REF: CONCORRÊNCIA ELETRÔNICA Nº 001/2025.

PROCESSO ADMINISTRATIVO Nº 1979/2024.

O MUNICÍPIO DE MARMELEIRO, instaurou procedimento licitatório, na modalidade Pregão Eletrônico, visando a “Contratação de empresa para implantação de infraestrutura de iluminação pública no passeio da Marginal Javert Ribeiro Leal, na ponte da PR-280 sobre o rio Marmeleiro, e no Parque do Coophamar, contemplando entre outros serviços, 154 postes e 216 luminárias.”

CONCORRÊNCIA ELETRÔNICA Nº 001/2025

Imagem 1

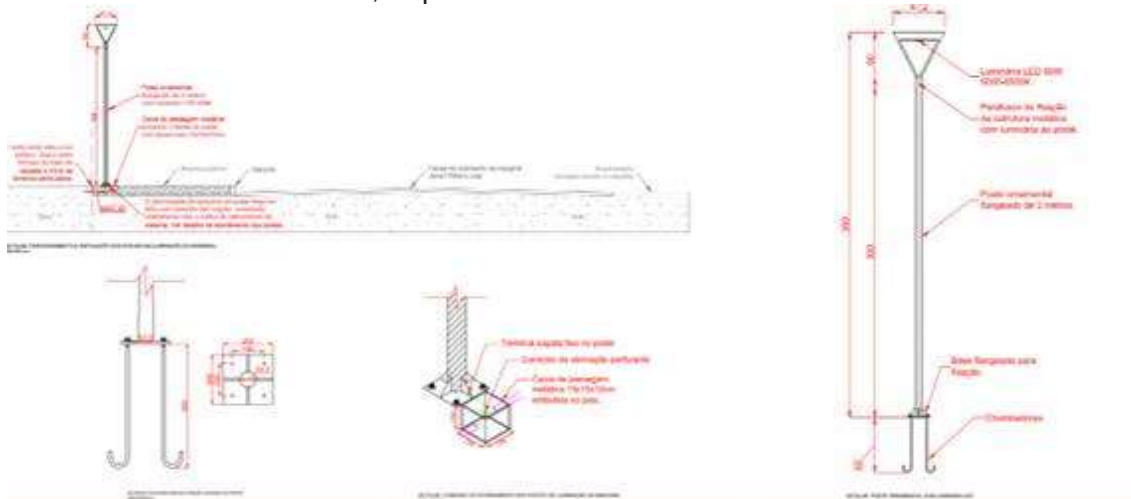
Item 1.5.1 Está pedindo (Base em concreto para poste de 3,5m - 35x35x60cm - com chumbadores, conforme projeto) conforme imagem 1 abaixo, no projeto não existe ferragem para sapata e estaca e nem na lista de material, somente o chumbador com 500 mm, para que haja a ancoragem correta do poste com o solo deve existir a base e estaca em concreto armado, o que devemos considerar?
